**Nové obvody - doplnění a úprava - dodatek 1, 2, 3, 4, FVE**

## Rekonstrukce areálu Do Nového

ELEKTROINSTALACE - DODATEK Č.4 - SO02 - RPBZ

## Rozváděč RMS-B1

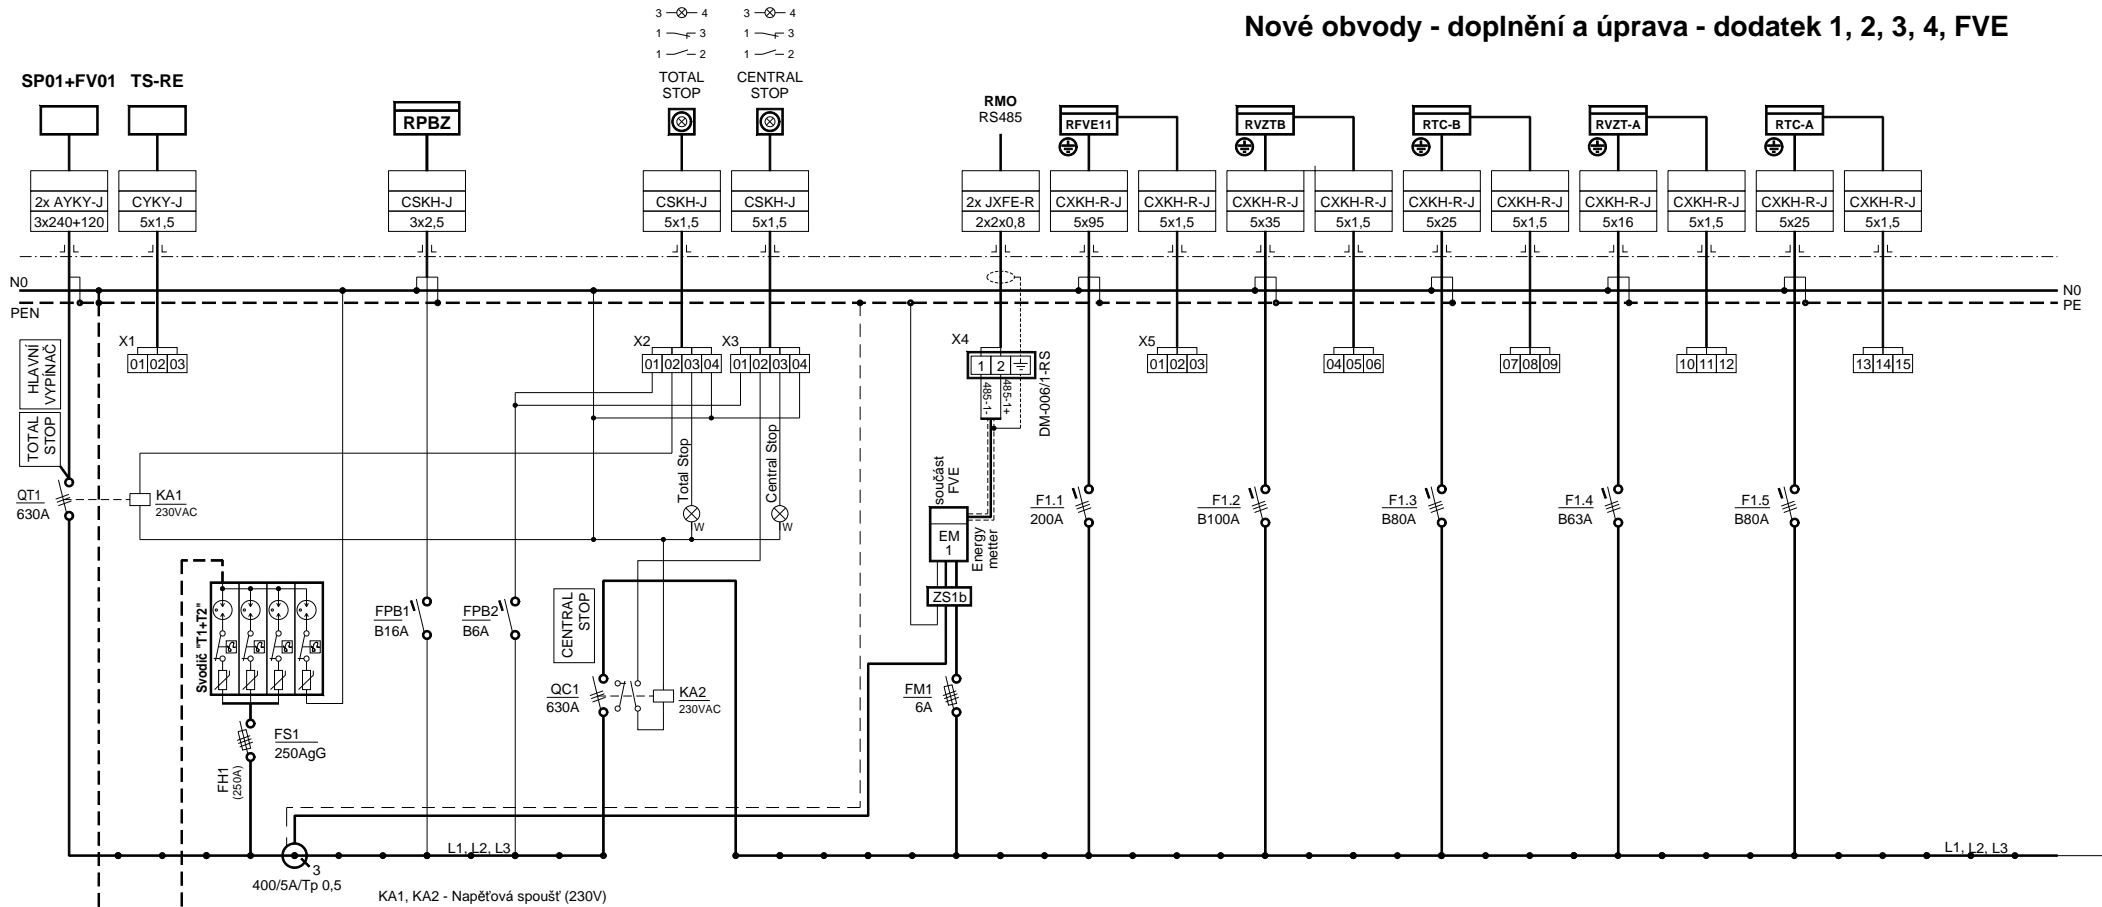
## Původní obvody - přeneseno z původní PD rozváděče RMS-B1
